新竹縣政府工程查核代表照片表

工程名稱：芎林分隊新建工程

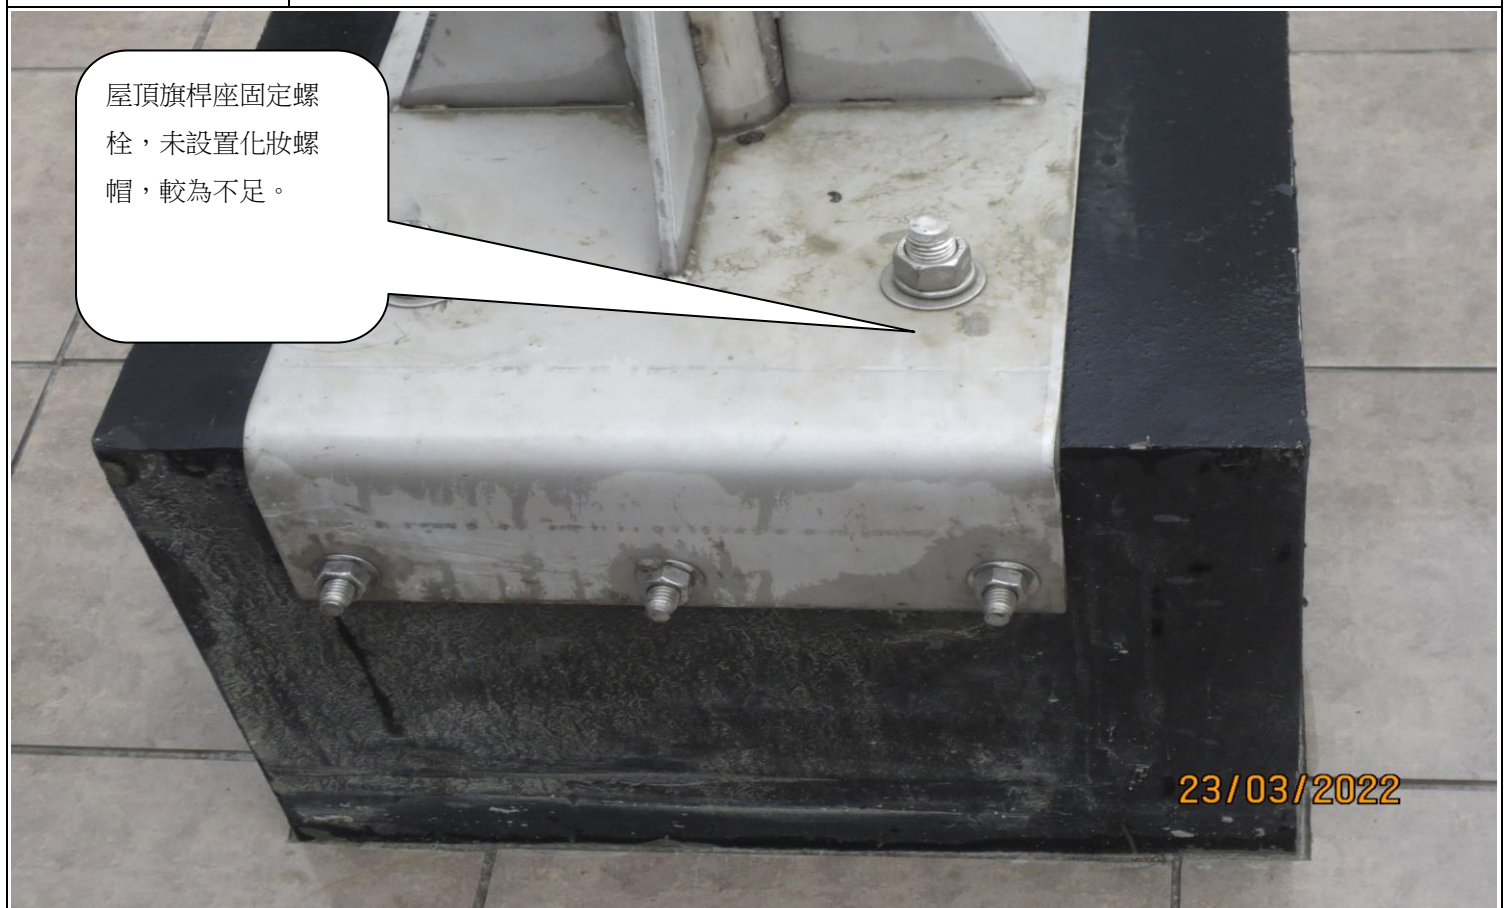
室外回填土壤，部分摻有磚塊、混凝土塊...等雜物，請加以清理。

屋頂旗桿座固定螺栓，未設置化妝螺帽，較為不足。

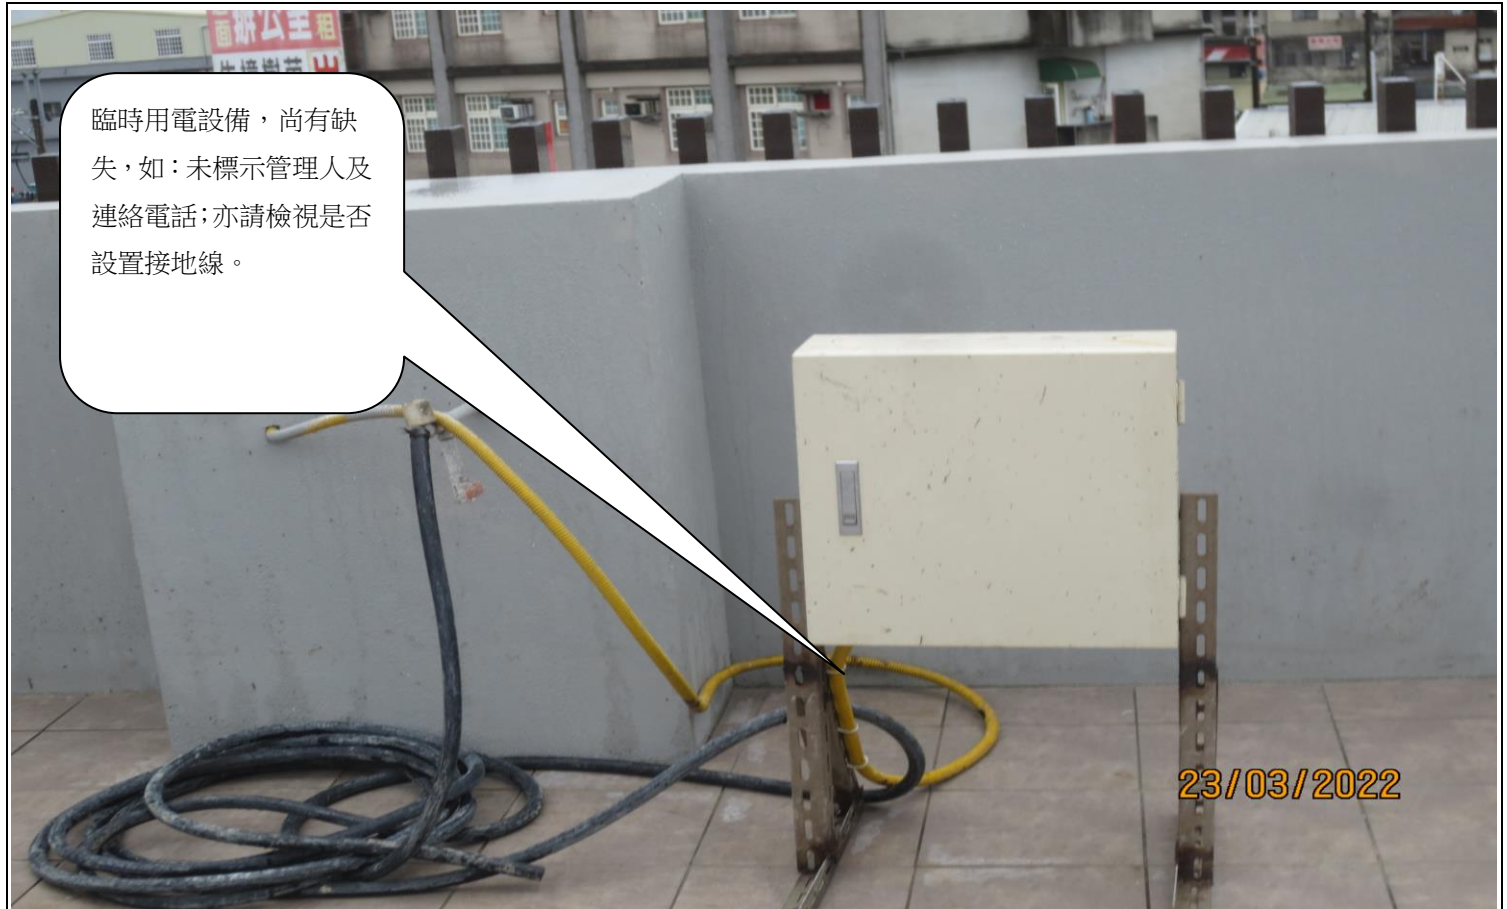
天花板之鐵線吊筋，部分未纏繞三圈，請再檢視；另燈具、消防喇叭處，亦請檢視是否有加強吊筋。
